永阳闽宁产融项目一期

规划设计方案变更前后对比

永阳闽宁产融项目 总体规划和建筑方案设计

设计单位：北京智地优度建筑设计事务所有限公司

麦芽卸货区平面图调整

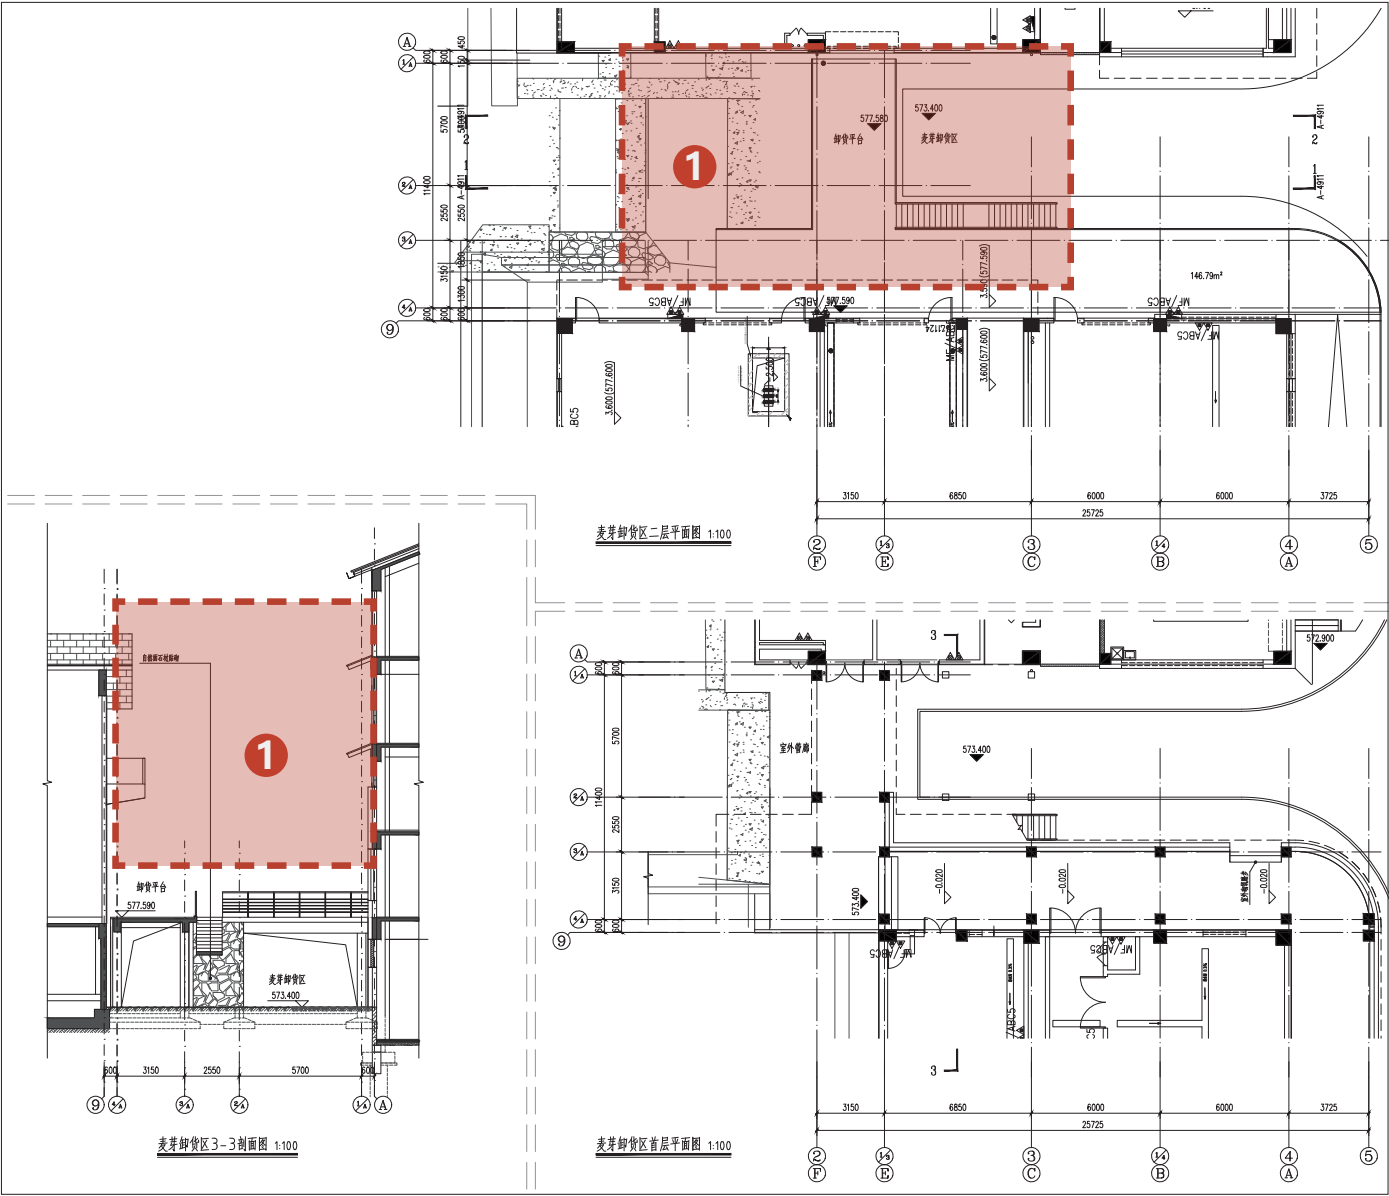
- 1 麦芽卸货区罩棚取消

麦芽卸货区罩棚取消，由于业主对此区域罩棚需求不大以及施工难度大，故而取消此处罩棚

麦芽卸货区平面图调整

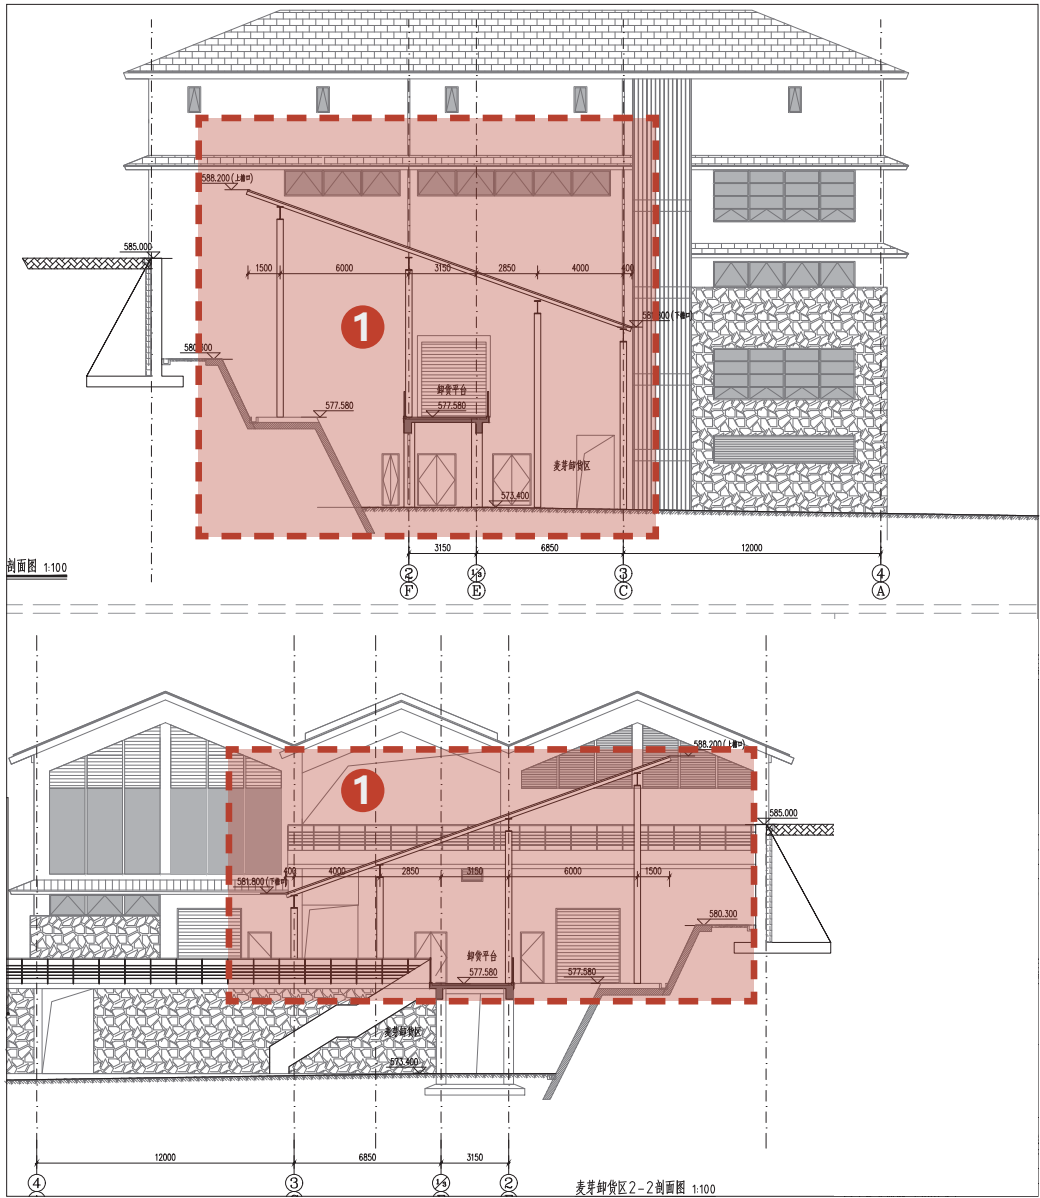
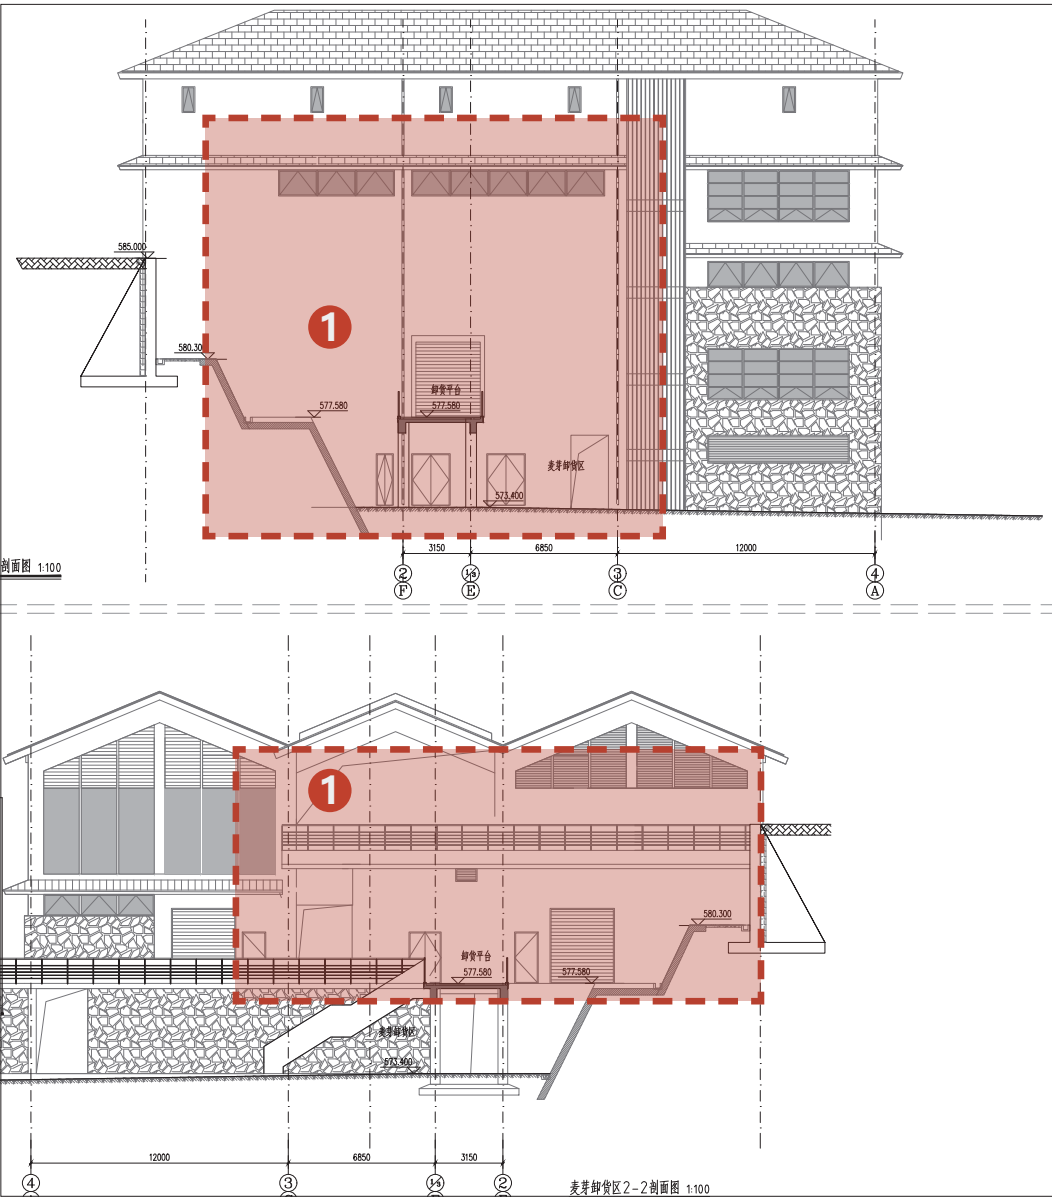
- ① 麦芽卸货区罩棚取消

麦芽卸货区罩棚取消，由于业主对此区域罩棚需求不大以及施工难度大，故而取消此处罩棚
